Presentazione delle osservazioni relative al progetto sottoposto a procedimento in materia di VIA, di competenza del Parco Naturale Regionale delle Alpi Apuane

VIA D.Lgs. 152/2006 art. 23 e seguenti, L.R. 10/2010 art. 52 e seguenti. Procedimento finalizzato al rilascio delle autorizzazioni necessarie al progetto di coltivazione delle cave “**Carcaraia-Arabescato**”, sita a metri 1285 s.l.m. e “**Carcaraia B**” sita a metri 1335 s.l.m. Le cave si trovano all’interno del Parco Regionale delle Alpi Apuane nel Comune di Vagli di Sotto in provincia di Lucca.

Proponente: **Cave Carcaraia s.r.l.**

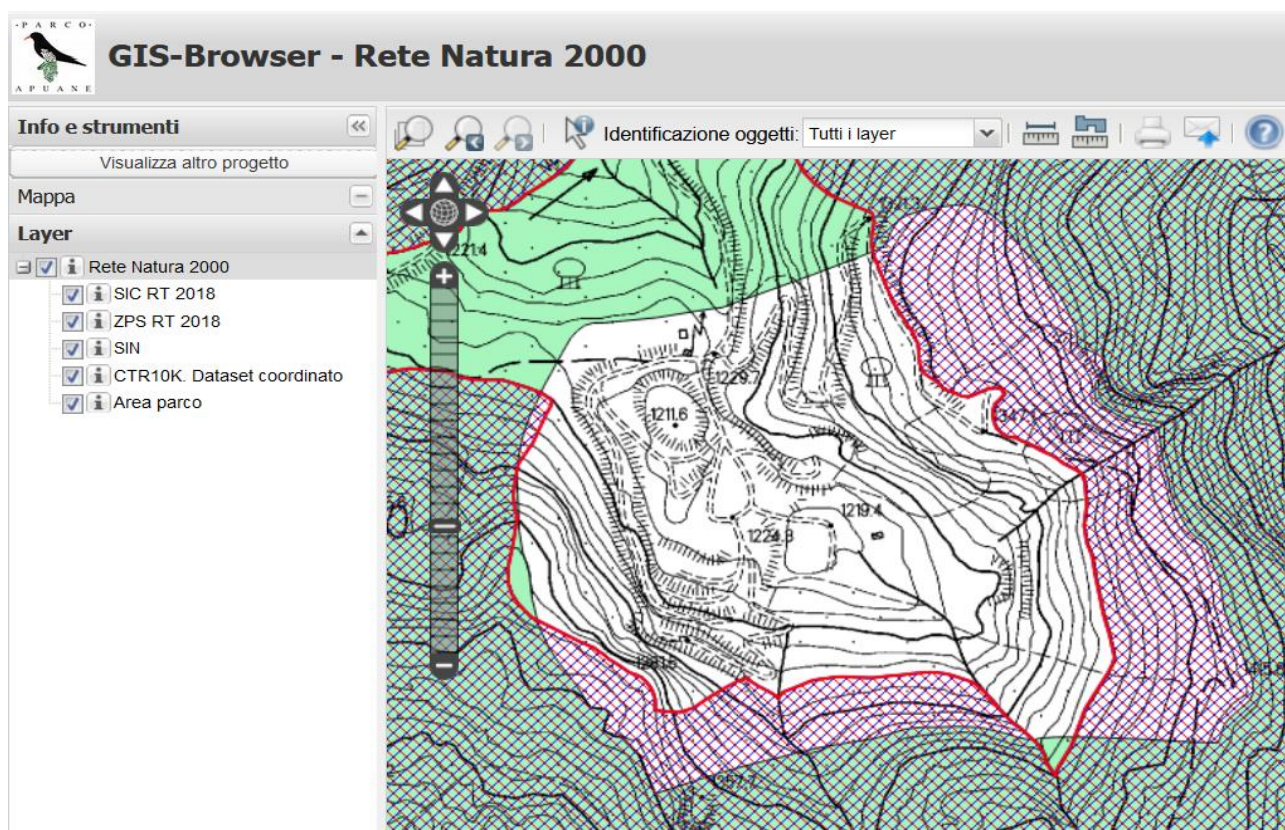
Attenzione, come si evince dal sottostante rilievo – estratto dal sito della Federazione Speleologica Toscana, aggiornato ad agosto 2022 ed illustrante lo sviluppo del GEOSITO NUMERO 172 “Complesso della Carcaraia” -

Il fatto che non sia percorribile all'uomo non è determinante dal punto di vista idrogeologico: interrompere i flussi o intercettare le vie dell'acqua, con la conseguente certezza di sversamenti di marmettola o combustibili porta un rischio elevato di inquinamento delle falde. Considerato inoltre che il territorio di Vagli è classificato in zona sismica di livello 2 (**Zona dove possono verificarsi forti terremoti**), costruire una galleria in zona fratturata come da foto, risulta oltremodo rischioso per la forza lavoro impiegata. Per tutto quanto appena esposto:

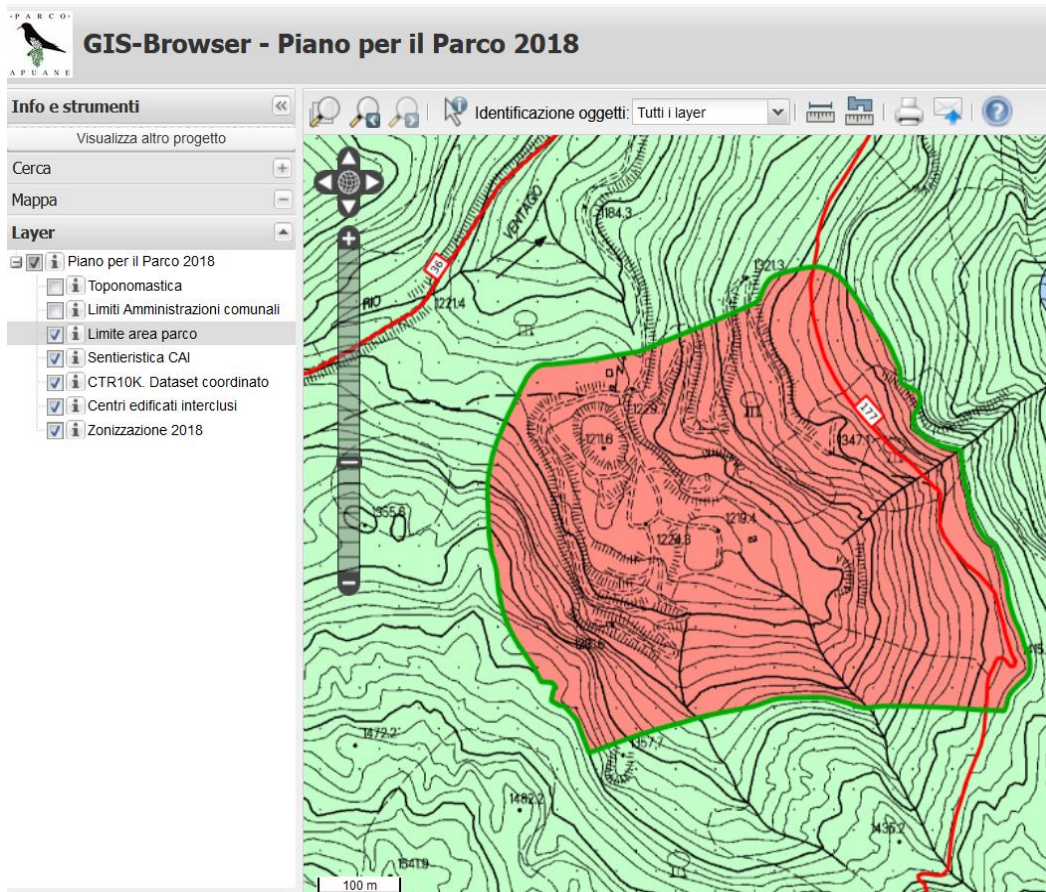
“esclude il coinvolgimento di questa sezione dalla stipula di accordi con soggetti privati finalizzati alla manutenzione del sentiero CAI 177”. Sempre a pagina 3 si prospetta la realizzazione di “n° 3 panchine di in legno che consentano il riposo degli escursionisti godendo del panorama della valle della Carcaraia, oltre che l'osservazione della sopra descritta testimonianza di archeologia industriale” (!!!) Mitigazione che sfiora il ridicolo; infatti i cosiddetti “Poteaux” non sono altro che monconi di pali e pulegge arrugginiti, è bene evidenziare che da quella zona – come si evince dalla fotografia scattata in data 13 novembre 2022

- esiste fortunatamente un boschetto di faggi che fortunatamente impedisce agli escursionisti di “godere del Panorama” che si apre sullo scempio delle cave della Carcaraia e sulla discarica abusiva della Cava di Piastramarina sita presso l'ex Passo della Focolaccia. Il sito, di nessun valore archeologico (la presenza di un Poteaux, puleggia per il rinvio elicoidale, non giustifica l'aggettivo), avrebbe perciò la triste funzione di mostrare la condizione critica della valle con il paesaggio traumatizzato dall'escavazione.

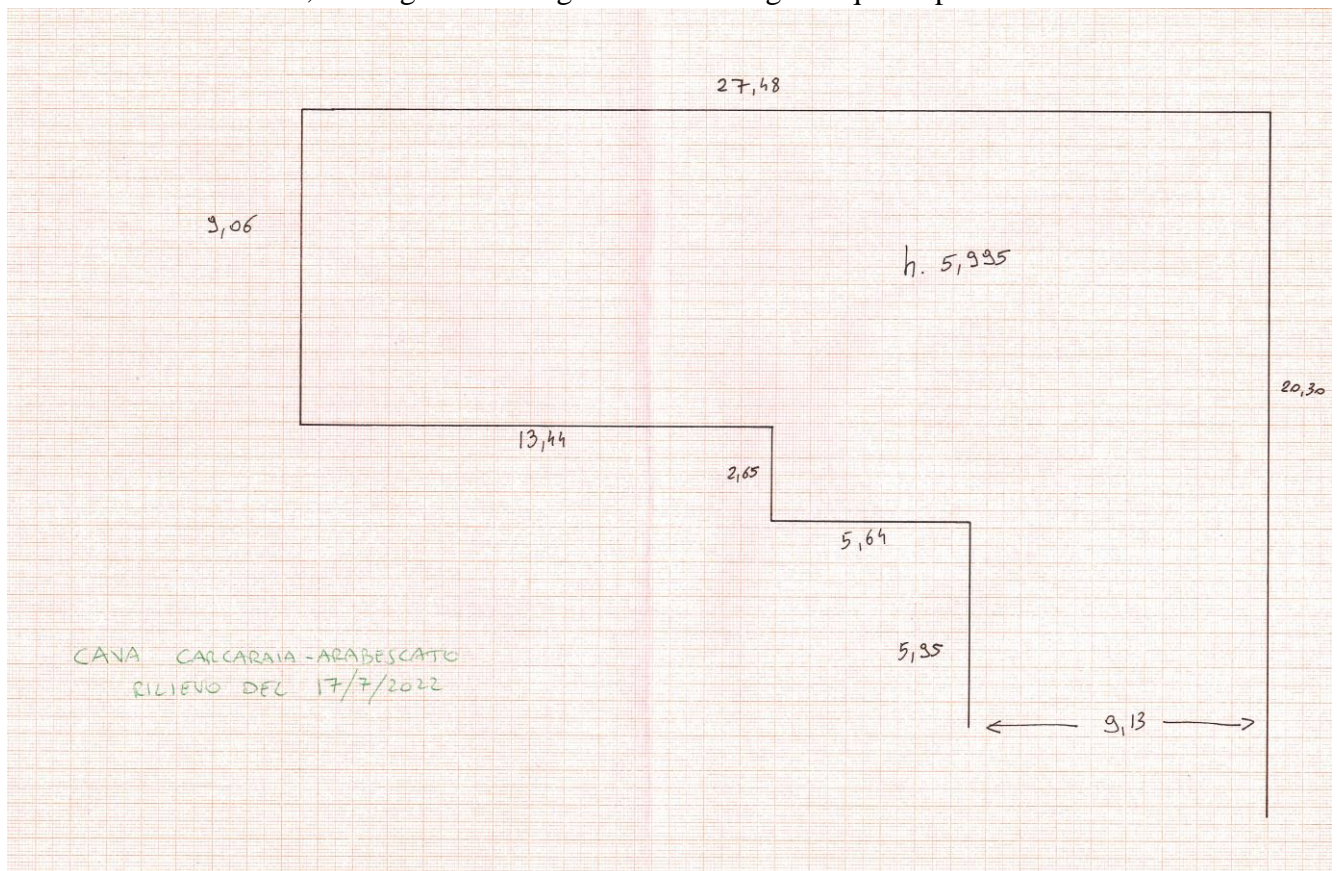
- A pagina 3 del **Piano di Gestione dei rifiuti di Estrazione**, si legge che “i materiali estratti saranno quindi movimentati con escavatore o con pala meccanica e allontanati dalla cava”. Ci permettiamo di evidenziare come la ditta concessionaria proponente non abbia mai ottemperato a tale incombenza, anzi

- la **tavola numero 3 (stato di fatto)** datata 22 settembre 2021, pare non riportare l'esatto stato di avanzamento dei lavori, che il giorno 17 luglio 2022 erano già di questa portata:
